改善箇所説明図

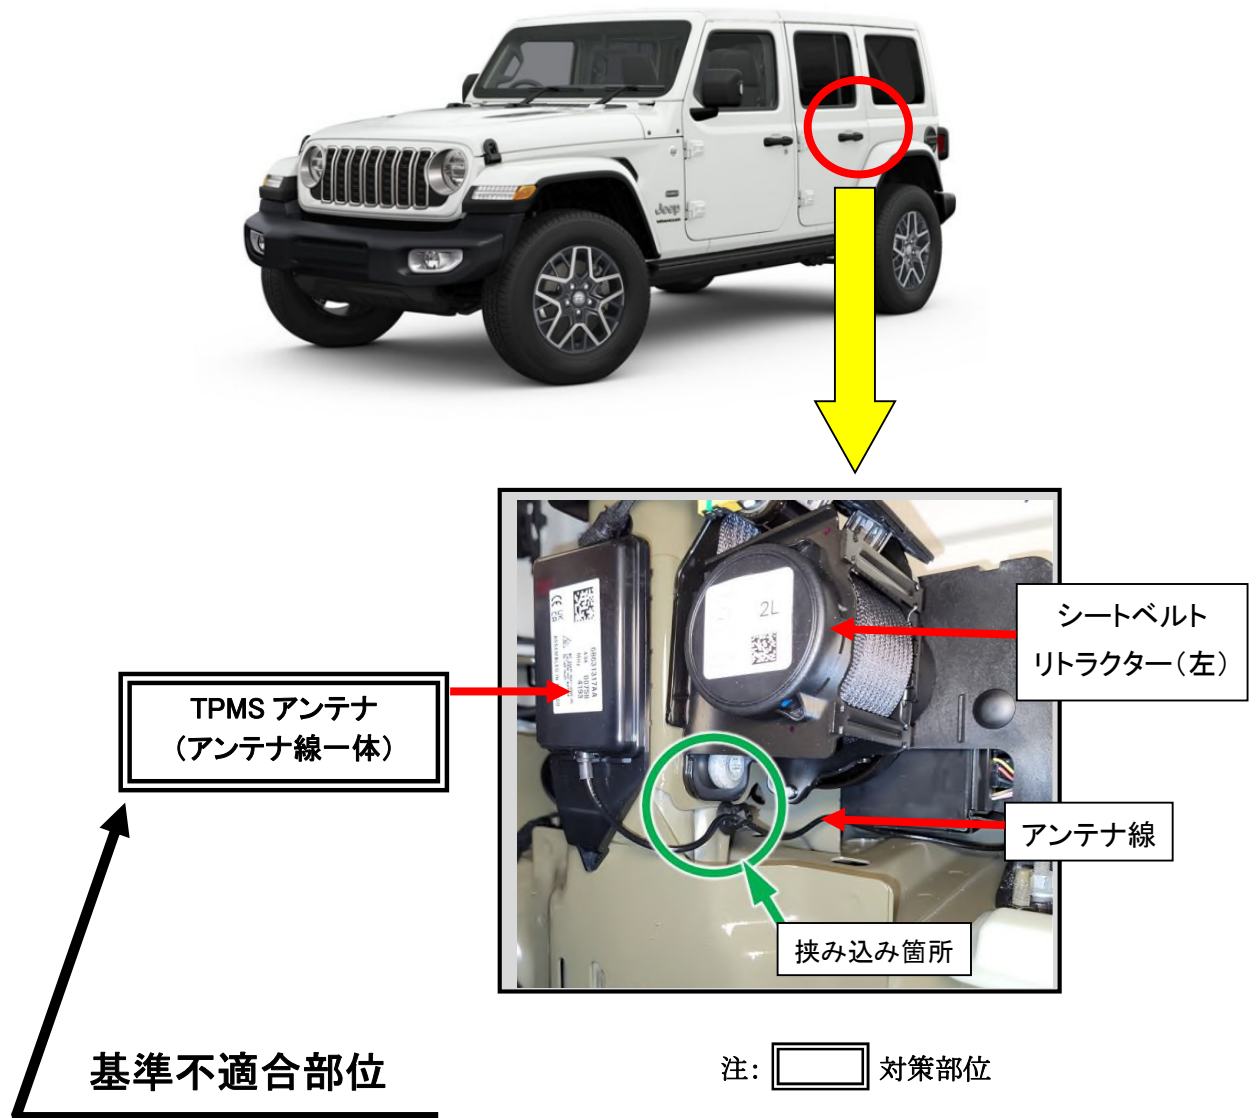
TPMS(タイヤ空気圧監視システム)アンテナにおいて、部品組付け順序が不適切なため、アンテナ線がリアシートベルトリトラクター(左)と車体との間に挟まれて組付けられているものがある。そのため、使用過程で受ける走行振動によりアンテナ線が損傷し短絡すると、警告灯が点灯してTPMSが適切に機能せず、保安基準に適合しないおそれがある。

全車両、アンテナ線の取り付け状態を確認し、リアシートベルトリトラクター(左)と車体の間に挟まれている場合は、TPMSアンテナ(アンテナ線一体)を新品に交換する。

識別 : 運転者席側ドアロック・ストライカ付近に当該リコールの識別ステッカを貼付する。
